出國報告書（出國類別：其他）

R200 型柴電機車 34 輛購案
派赴西班牙製造廠監造檢驗
(第七梯次)

服務機關：國營臺灣鐵路股份有限公司

圖 2-5-2 R228 兩側加油孔內側網格方向相反

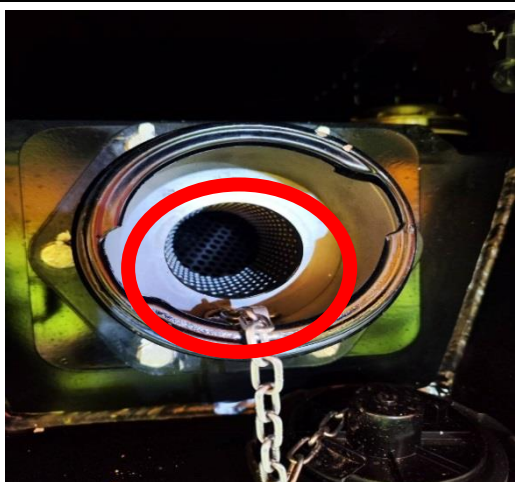
R228 兩側加油孔內側網格方向相反。(圖 2-5-2)

圖 2-5-3 R229 左側加油孔內側網格方向相反

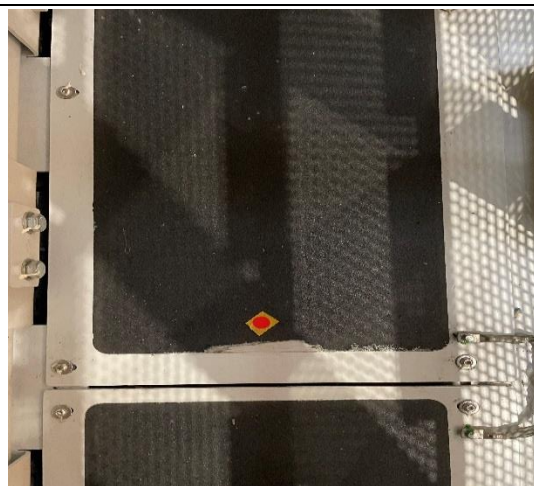
R229 左側加油孔內側網格方向相反。(圖 2-5-3)

圖 2-5-5 引擎啟動馬達開關鬆脫
(已改善)

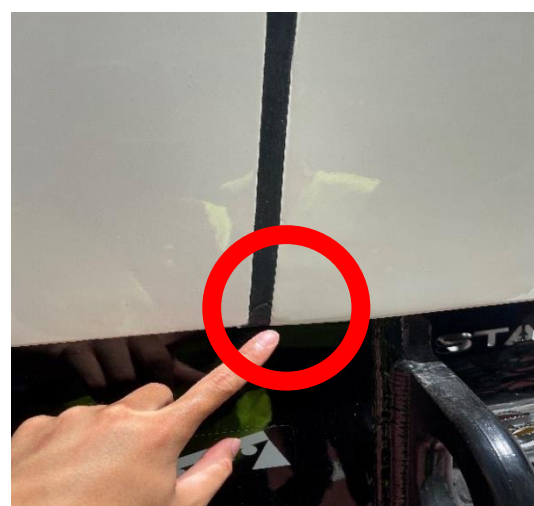
R228 引擎啟動馬達開關鬆脫，已改善。(圖 2-5-5)

圖 2-5-7 R229 加油孔蓋板漆缺漏
(已修補)

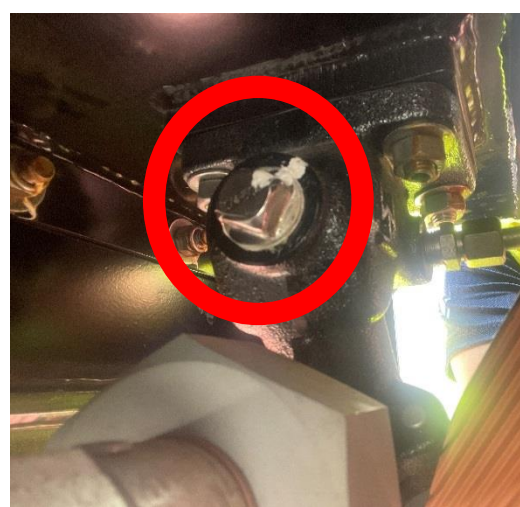
R229 加油孔蓋板漆缺漏，已修補。(圖 2-5-7)

圖 2-5-9 R229 往引擎室通門上標籤
裝反邊(已改善)

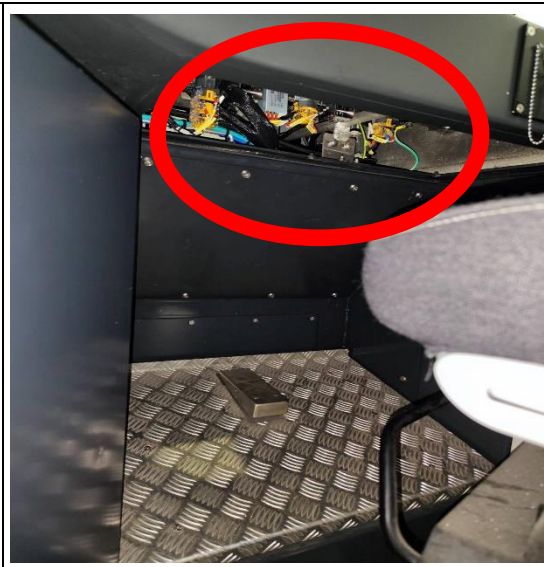
R229 往引擎室通門上標籤裝反邊，已改善。(圖 2-5-9)

圖 2-6-3 R228 左右側注油孔網格方向裝
反(已改善)

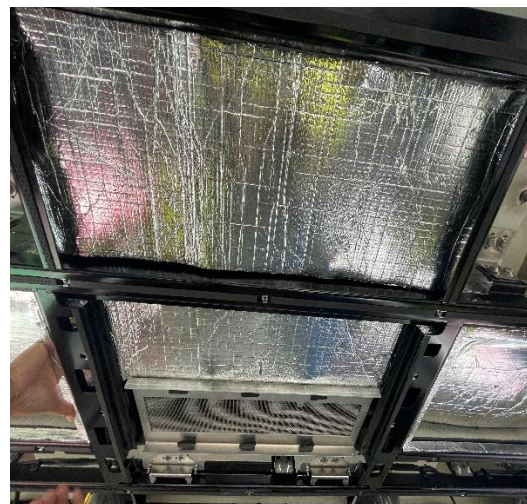
專案名稱：柴電機車 34 輛購案	
日期：114.07.14(一)	地點：西班牙-瓦倫西亞廠
製造/改造項目： R228 缺失改善 R229 缺失改善	
檢查項目： R228 缺失處理及車輛上船前確認 R229 缺失處理及車輛上船前確認	
通知改善項目： R228 前端遮陽簾無法固定，已改善。(圖 2-6-1) R228 前端助理側下方機蓋遺漏，已補。(圖 2-6-2) R228 左右側注油孔網格方向裝反，已改善。(圖 2-6-3) R228 後端冷氣天花板加裝隔熱材質。(圖 2-6-4) R228 抗藻添加劑添加。(圖 2-6-5) R229 左側加油孔內側網格方向相反，已改善。(圖 2-6-6) R229 後端冷氣天花板加裝隔熱材質。(圖 2-6-7、圖 2-6-8) R229 抗藻添加劑添加。(圖 2-6-9)

圖 2-9-1 R230 前端右側注油孔蓋板遺失

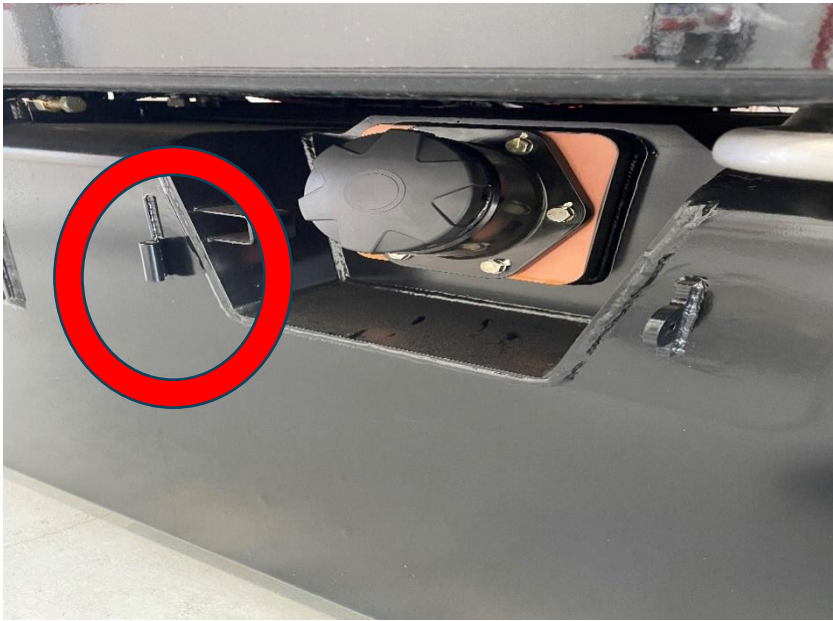
專案名稱：柴電機車 34 輛購案	
日期：114.07.17(四)	地點：西班牙-瓦倫西亞廠
製造/改造項目： R230 細部檢視	
檢查項目： R230：車廂內部管線、外觀安裝檢視。	
通知改善項目： R230 前端右側注油孔蓋板遺失(圖 2-9-1) R230 左側引擎啟動馬達機櫃右邊鎖頭鬆脫無法上鎖 (圖 2-9-2) R230 前端車頭蓋干涉，造成不易開啟(圖 2-9-3)

圖 2-11-8 R231 第二風扇護網脫焊

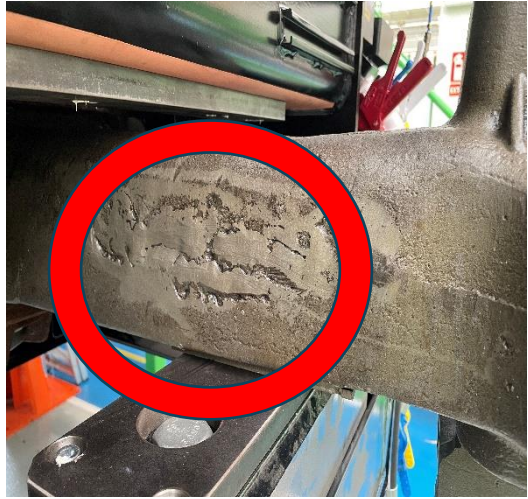
專案名稱：柴電機車 34 輛購案	
日期：114.07.21(一)	地點：西班牙-拉瓦利杜伊克索廠
製造/改造項目： R231:第三站車下電氣箱安裝 R232:第二站配管配線 R233:第一站車體焊接研磨	
檢查項目： R231 製造進度(圖 2-11-1、圖 2-11-2) R232 製造進度(圖 2-11-3、圖 2-11-4) R233 製造進度(圖 2-11-5、圖 2-11-6)	
通知改善項目： R231 空調管路旁未貼隔熱材質(圖 2-11-7) R231 第二風扇護網脫焊(圖 2-11-8) R231 後端連結器需補土(圖 2-11-9)

圖 2-12-3 R230 前端助理側桌面缺角

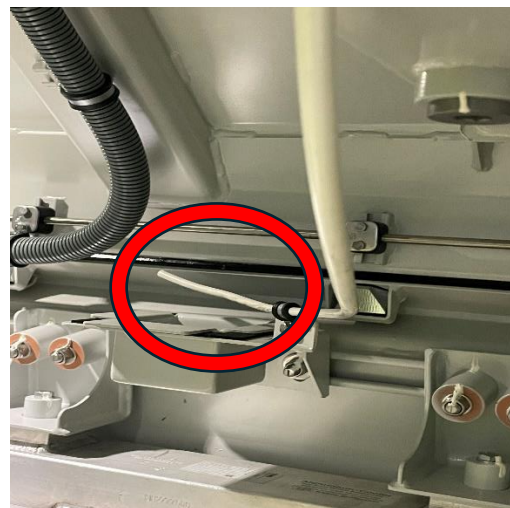
專案名稱：柴電機車 34 輛購案	
日期：114.07.22(二)	地點：西班牙-瓦倫西亞廠
製造/改造項目： R230 細部檢視	
檢查項目： R230：車廂內部管線、外觀安裝及車頂檢視。	
通知改善項目： R230 後端駕駛側插頭保護蓋鬆脫。(圖 2-12-1) R230 電器室右下電器箱膠條脫落未裝妥 (圖 2-12-2) R230 前端助理側桌面缺角。(圖 2-12-3) R230 溢水管未放置集水槽。(圖 2-12-4) R230 車頂線槽蓋橡皮鬆脫。(圖 2-12-5) R230 車頂行調配線固定夾鬆脫。(圖 2-12-6) R230 列車防護接地線鬆脫。(圖 2-12-7)

圖 2-13-2 R230 左側第三軸防動壓片未固定

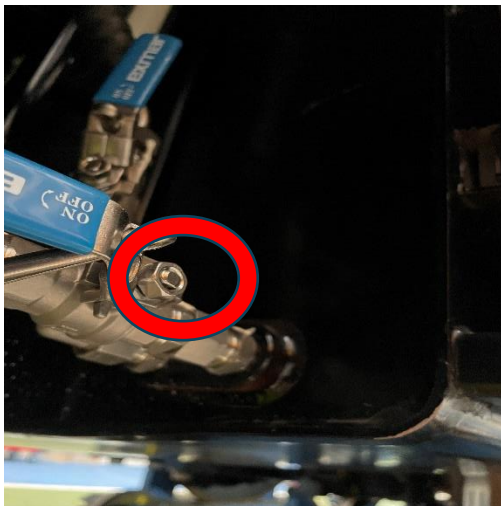
專案名稱：柴電機車 34 輛購案	
日期：114.07.23(三)	地點：西班牙-瓦倫西亞廠
製造/改造項目： R230 細部檢視	
檢查項目： R230：車廂內部管線、外觀安裝及車底檢視。	
通知改善項目： R230 車下馬達引線保護套鬆脫。(圖 2-13-1) R230 左側第三軸防動壓片未固定。(圖 2-13-2) R230 尿素開關螺帽未鎖固。(圖 2-13-3) R230 引擎室油管保護套破損，已修補。(圖 2-13-4、圖 2-13-5) R230 引擎室線路與油管干涉，已改善。(圖 2-13-6、圖 2-13-7)

圖 2-16-1 R230 後端遮陽簾蓋板間隙過小產生干涉

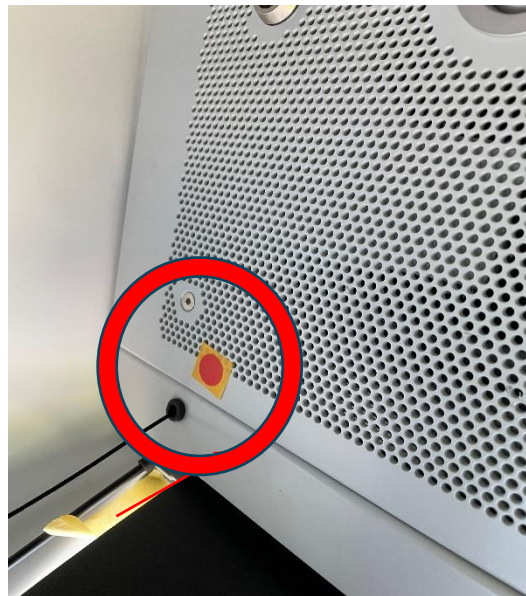
專案名稱：柴電機車 34 輛購案	
日期：114.07.28(一)	地點：西班牙-瓦倫西亞廠
製造/改造項目： R230 細部檢視	
檢查項目： R230：車廂內部管線、外觀安裝及車底檢視。	
通知改善項目： R230 後端遮陽簾蓋板間隙過小產生干涉。(圖 2-16-1) R230 風扇室門待換四方鎖。(圖 2-16-2) R230 前後端遮陽簾未能固定，已改善。(圖 2-16-3、圖 2-16-4) R230 左下電器櫃開關門時會干涉，已改善。(圖 2-16-5) R230 左下第三軸鐵片與螺栓未固定，已改善。(圖 2-16-6) R230 尿素感應線太長，已改善。(圖 2-16-7) R230 新鮮進氣孔管線未鎖固，已改善(圖 2-16-8)

圖 2-17-4 R231 第一轉向架車速探針盒
未裝妥(已改善)

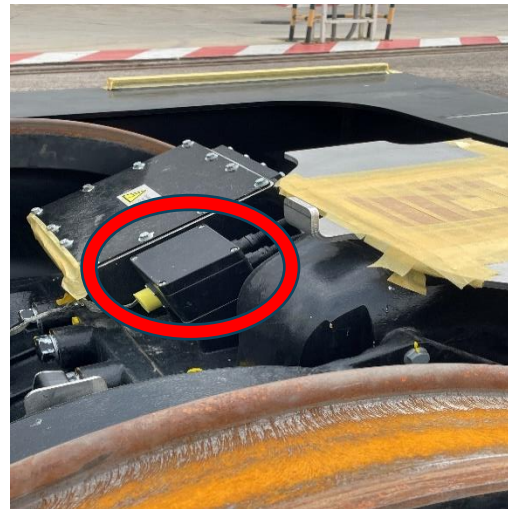
專案名稱：柴電機車 34 輛購案	
日期：114.07.29(二)	地點：西班牙-拉瓦利杜伊克索廠 西班牙-瓦倫西亞廠
製造/改造項目： R231:第三站全車電器線路測試(圖 2-17-1) R232:第二站配管配線(圖 2-17-2) R233:第一站車體焊接研磨(圖 2-17-3)	
檢查項目： R231 轉向架檢查 R232 轉向架檢查	
通知改善項目： R231 第一轉向架車速探針盒未裝妥，已改善。(圖 2-17-4) R231 轉向架外露線路及管路需有防護措施，已改善。(圖 2-17-5、圖 2-17-6) R232 轉向架外露線路及管路需有防護措施，已改善。(圖 2-17-7、圖 2-17-8) R232 車速探針盒插頭未受保護，已改善。(圖 2-17-9、圖 2-17-10) R232 第二轉向架上止擋生鏽待更換。(圖 2-17-11)

圖 2-18-1 R230 左側引擎啟動開關機櫃
右邊鎖頭鬆脫無法固定(已改善)

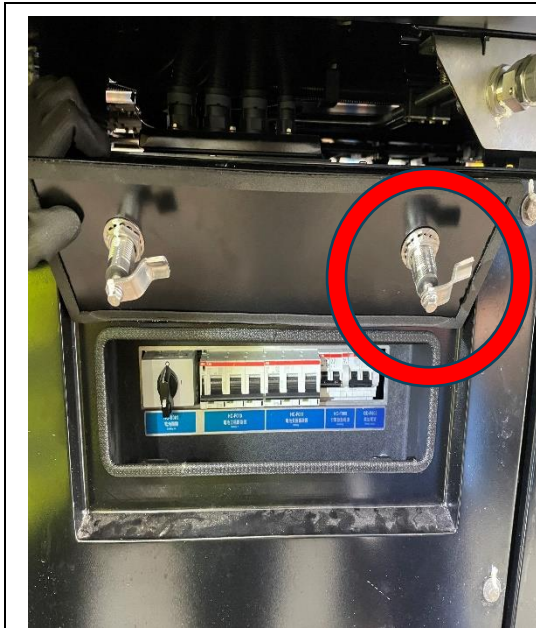
專案名稱：柴電機車 34 輛購案	
日期：114.07.30(三)	地點：西班牙-瓦倫西亞廠
製造/改造項目： R230 細部檢視	
檢查項目： R230：車廂內部管線、外觀安裝及車底檢視。	
通知改善項目： R230 左側引擎啟動開關機櫃右邊鎖頭鬆脫無法固定，已改善。 (圖 2-18-1) R230 後端駕駛側後方門干涉不易開啟，已改善。(圖 2-18-2) R230 後端助理側蓋板螺絲未鎖固，已改善。(圖 2-18-3) R230 後端司機側下方蓋板干涉不易鎖固。(2-18-4) R230 ABB 機櫃缺少銘牌。(圖 2-18-5)
